[ID_VIP: 9392] **PROVINCIA DI SASSARI (comuni di Tergu, Nulvi, Sedini, Chiaramonti, Ploaghe e Codrongianos) - Progetto di ammodernamento complessivo ("repowering") del "PARCO EOLICO NULVI TERGU" esistente da 29,75 MW in un parco con potenza totale finale pari a 99 MW ed opere connesse ed infrastrutture indispensabili - Progetto Definitivo.**

Proponente: FRI-EL ANGLONA S.r.l.

Comunicazione della Soprintendenza speciale per il PNRR – "Aree idonee".

(elaborazione Soprintendenza speciale per il PNRR: WTG (NEW e R) con punti in ROSSO; DM art. 136 del D.Lgs. n. 42 del 2004 in VERDE; buffer 3 km dei DM art. 136 in OCRA; con punti CELESTI i beni culturali indicati dal Proponente nel file .shp "TOTALE MONUMENTI" della VPIA)

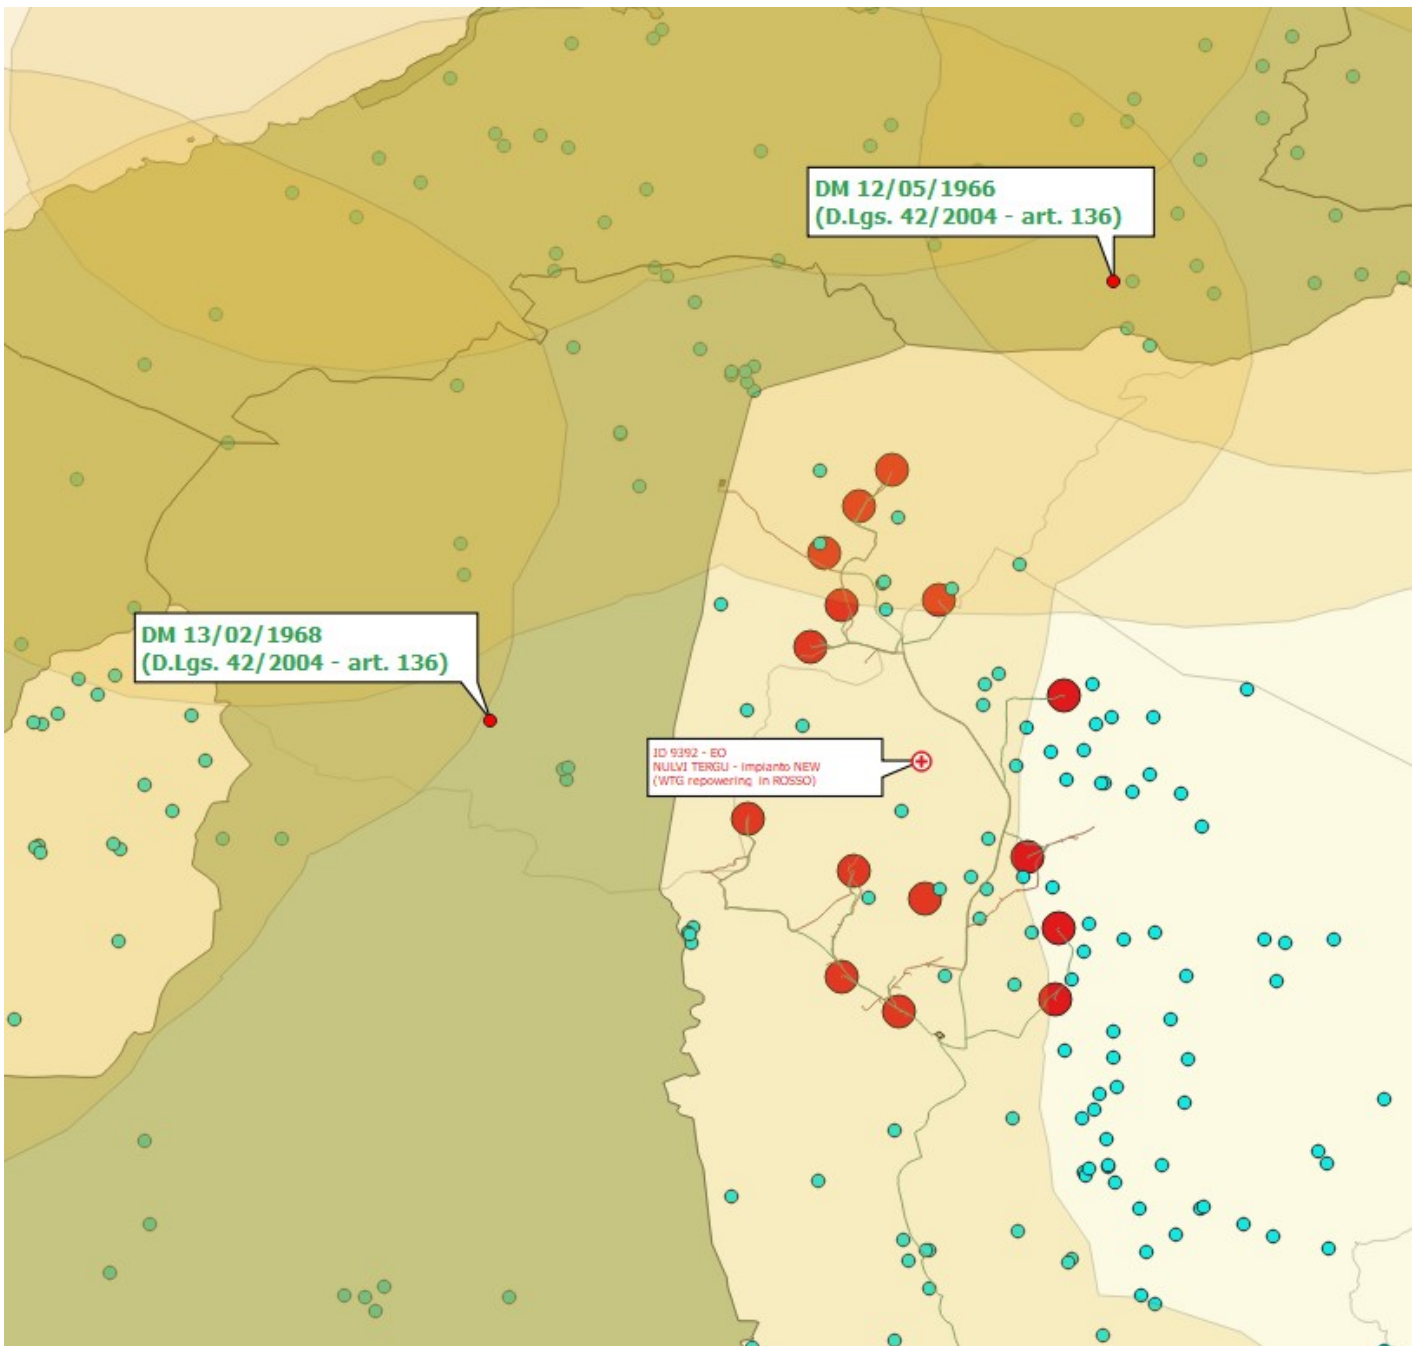
- **con riferimento alla lettera c-quater)**, l'eventuale interferenza diretta dell'impianto proposto con il perimetro dei beni sottoposti a tutela ai sensi del decreto legislativo 22 gennaio 2004, n. 42, incluse le zone gravate da usi civici di cui all'articolo 142, comma 1, lettera h), del medesimo decreto, nonché con la fascia di rispetto dei beni sottoposti a tutela ai sensi della Parte seconda oppure dell'articolo 136 del medesimo decreto legislativo, fatto salvo quanto previsto alle lettere a), b), c), c-bis), c-ter) (tutti gli aerogeneratori ricadono nella fascia di rispetto di beni culturali tutelati ai sensi della Parte II del D.Lgs. n. 42 del 2004; l'aerogeneratore WTG NEW 07 ed alcuni tratti del cavidotto MT interessano “aree tutelate per legge” come indicato dall'art. 142, comma 1, let. c, del D. Lgs. n. 42 del 2004 – v. Relazione paesaggistica, rev. 01, p. 4; gli aerogeneratori WTG NEW 01 e 11, WTG NEW R 02, 03, 04, 05, 06, 08, 09 e 10 ricadono nella fascia di rispetto di dichiarazioni di notevole interesse pubblico ai sensi dell'art. 136 del D.Lgs. n. 42 del 2004 – v. la prima immagine di seguito riportata; gli aerogeneratori WTG NEW 05R, 10R e 13R – salvo più puntuali verifiche di dettaglio in scala maggiore non disponibile – interferiscono con le fasce di tutela dei beni paesaggistici tipizzati ed individuati dal Piano paesaggistico regionale – NTA, art. 17, comma 3, lett. h – v. la seconda immagine di seguito riportata):
